令和7年7月25日

（仮称）福智町総合体育館建設工事質疑回答書

福　智　町　長　　黒　土　　孝　司

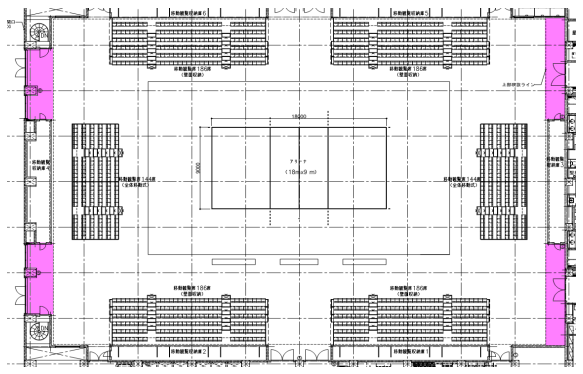
質問番号	質疑受領日	質　疑　内　容	回　　答
1	7月9日	1）図番A-015 、公開打ち輪k所 本工事の着工時地盤レベルは現況図からの施工開始とし、公開内訳の土工事に 記載の以下レベルが、新設建屋範囲のそれぞれにおける現況平均地盤高さと考え て宜しいでしょうか。ご指示下さい。 ・アリーナ棟　:SGL+190 ・屋外トイレ棟:SGL+119 2）図番A-130、公開内訳書 仮設計画において、仮設計画図及び公開内訳の共通仮設費に記載されている 以下項目につきまして、指定仮設の有無をご指示ください。 ・仮囲い鋼板 H2.0 18.5ヶ月　346m ・仮囲い鋼板 H3.0 18.5ヶ月　102m ・ﾊﾟﾈﾙｹﾞｰﾄ　W8.0 18.5ヶ月　3ヶ所 ・A型ﾊﾞﾘｹｰﾄﾞ 5ヶ月　44.9m ・交通誘導員 常駐　451人日 ・交通誘導員 ｽﾎﾟｯﾄ 352人日 ・敷き鉄板　t22 11ヶ月　3117m2 ・揚重機　ｸﾛｰﾗｰｸﾚｰﾝ 70t　8基月 ・揚重機　ﾗﾌﾀｰｸﾚｰﾝ 70t　2基月 ※その他で指定仮設がある場合はご指示ください。 3）図番A-009 工事監理受注受託者事務所における、備品の数量が不明です。何名程度を前提に すれば宜しいでしょうか。ご指示ください。 4）図番A-001 02.発注方式のd.工事期間内に行われる別途工事の解体工事につきまして工事 内容等が不明です。ご指示ください。 ・解体工事内容 ・解体工事部位（範囲等） ・解体工事時期及び期間	1）宜しいです。 2）その他で指定仮設はございません。 3）8名程度をお見込みください。 4）方城体育館、方城分館、スタンド、外構など解体工事は8月までのため工事期間外となります。
2	7月14日	（外部） ２ＦＬ＋４８００階、Ｘ１１通り外壁角スパンドレルの サイズが下記の様に異なります。 外部仕上表を正と考えて宜しいでしょうか。ご指示下さい。 A-020　＊外部仕上表 外壁（アリーナ上部東面）： 角スパンドレルＨ２０ A-027　＊東立面図（Ｘ１１通り立面図）： 凡例② 角スパンドレルＨ３５ A-035　＊矩計図－５：角スパンドレルＨ２０	宜しいです。

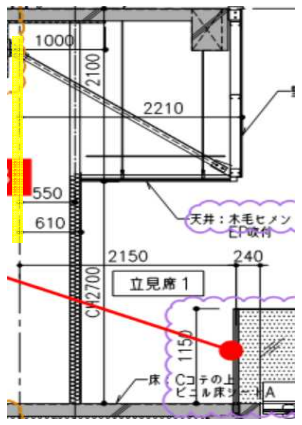
12	7月14日	参考内訳書-塗装（内部）に下記が計上されていますが、 該当下地の木毛セメント板が内装にありません。 施工場所と範囲をご指示下さい。 ＊壁 EP塗り／木毛セメント板面／1461.0㎡	アリーナ上部（２ＦＬ＋４８００以降）の外壁（角波鋼板） 下地の木毛セメント板面です。

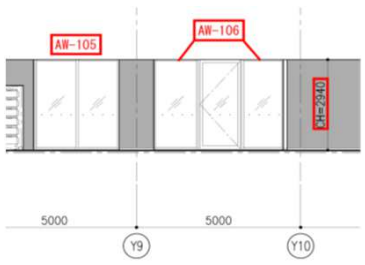
質問番号	質疑受領日	質　疑　内　容	回　　答
39	7月14日	A-129　天井のケイ酸カルシウム板t=6.0（EP塗装下）について、 目地の種別（継目処理､目透しなど）をご指示下さい。	目透かしとします。
40	7月14日	A-129　参考内訳書の内外装において、 「壁断熱材：硬質ウレタﾝﾌｫｰﾑt=40」の記載がありますが、 屋外トイレ詳細図に記載がありません。 不要と考えて宜しいでしょうか。 設ける場合は､下記をご指示下さい。 ①範囲 ②断熱面に設けるボードの仕様と工法	不要とします。
41	7月14日	参考内訳書（防水）において、 ライニング壁のケイカル板取合としてシーリングが 20.9m計上されていますが､どの部分への施工でしょうか。	ケイカル板の目地シールとして計上しております。 端部取り合いではなく目地を正とします。
42	7月14日	A-129　内部仕上表で、廊下に下記の記載が有りますが、 平面図で見受けられません。詳細、数量をご指示下さい。 ①パイプ棚 ②モップ掛け	SKに1箇所ずつお見込みください。
43	7月14日	（建具） A-060･067　AW-105・AW-106のH寸法に下記の相違があります。 建具表のH2700で宜しいでしょうか。 ＊建具表-1：H2700 ＊アリーナ展開図-2：H2940

H2940とします。
44	7月14日	（外構） A-164　車道中央線Ｂ詳細図において、１２．０ｍ（４．０ｍ×３）の 配置が不明です。ご指示下さい。	不要します。
45	7月14日	A-165　停止線Ｂの配置が不明です。ご指示下さい。	不要します。
46	7月14日	A-164　文字（軽）の配置が不明です。不要と考えて宜しいでしょうか。 必要な場合、配置をご指示下さい。	宜しいです。
47	7月14日	A-144　法面保護工詳細図において、「※低木は除根のこと」と ありますが、範囲が不明です。法面保護工と同面積と考えて 宜しいでしょうか。	宜しいです。
48	7月14日	A-144　前記質疑、低木除根の低木の寸法が不明です。ご指示下さい。	質疑No.46回答による

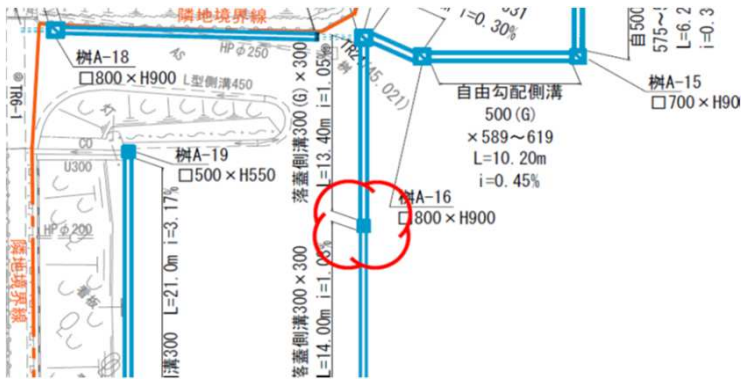
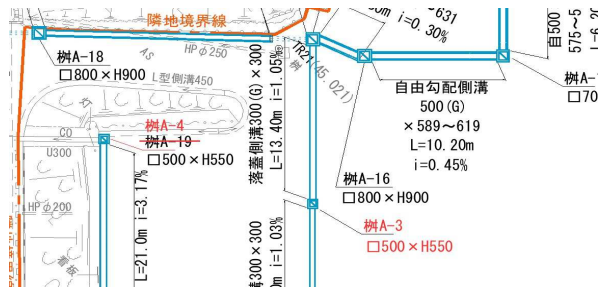
質問番号	質疑受領日	質　疑　内　容	回　　答
49	7月14日	A-014　下記舗装試験の試験箇所数が不明です。ご指示下さい。 ①路床土の支持力比（ＣＢＲ）試験 ②路床締固め度試験 ③現場ＣＢＲ試験 ④路盤締固め度試験 ⑤アスファルト混合物抽出試験 ⑥アスファルト舗装平坦性試験 ⑦コンクリート舗装平坦性試験	福岡県の施工管理基準に準じます。 同上（参考として15ヶ所） 同上（参考として1ヶ所/40m毎） 同上（参考として10孔（3000㎡～10000㎡）所） 同上（参考として６孔（舗装面積6,000㎡～10,000㎡）） 同上 不要です。
50	7月14日	A-134　西側駐車場、下図雲マークの雨水桝は符号が無く、 仕様不明です。ご指示下さい。

桝A-3とします。また、近隣桝のA-19が重複していたため、 桝番号A-4に訂正します。

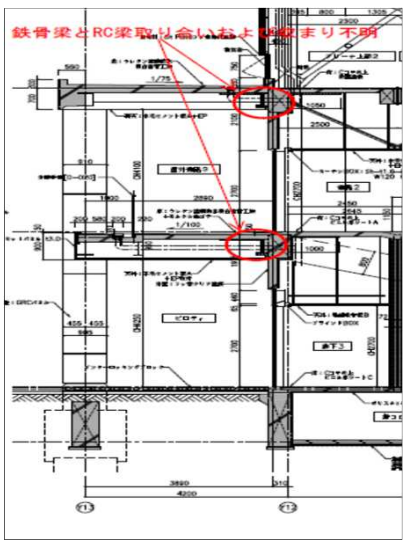
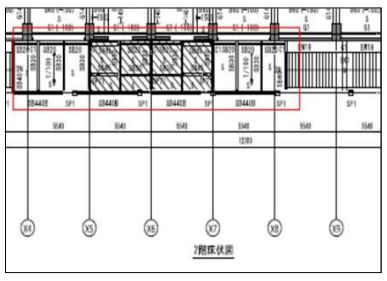
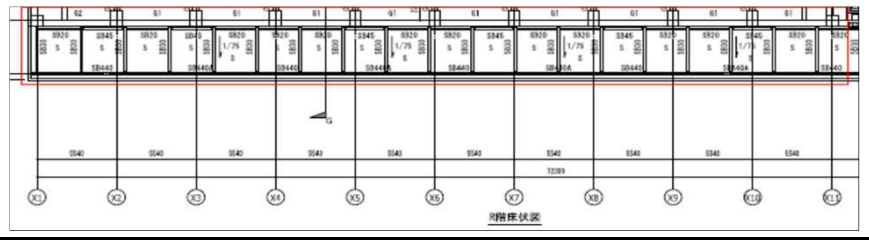
質問番号	質疑受領日	質　疑　内　容	回　　答
66	7月14日	A-157　159　擁壁施工時に必要地耐力が確保できる確認を行うこととあります。 確認した結果、変更の必要性が生じた場合は別途精算して いただけると考えてよろしいでしょうか。	質疑No.54回答参照
67	7月17日	意匠A-031 構造S31-4 S-31-5 S-38-2　以下図のRC梁と鉄骨梁の納まりが不明です。意匠図では鉄骨梁がRC梁に打ち込んで一体化されていますが構造図ではS38-2の ベースプレートリストよりSB30(SB40)がG1RC梁にA・BOLTで固定されています。意匠図に記載の打込みは不可で無いものと 考えてよろしいでしょうか。 作業手順としてアリーナ側のRC躯体完了後の屋根通路、ピロティー側の鉄骨取付、スラブ施工を前提に 考えてよろしいでしょうか。

意匠図に記載の打ち込みはないものとしてください。 作業手順は左記のとおりで宜しいです。 また、鉄骨屋根については屋根通路・ピロティー側含め2FL+4800のコンクリート強度発現後に鉄骨屋根のベント等仮設を取り外してください。設計は、2FL+4800のスラブで鉄骨屋根柱脚に 生じるスラストを負担することを前提としています。
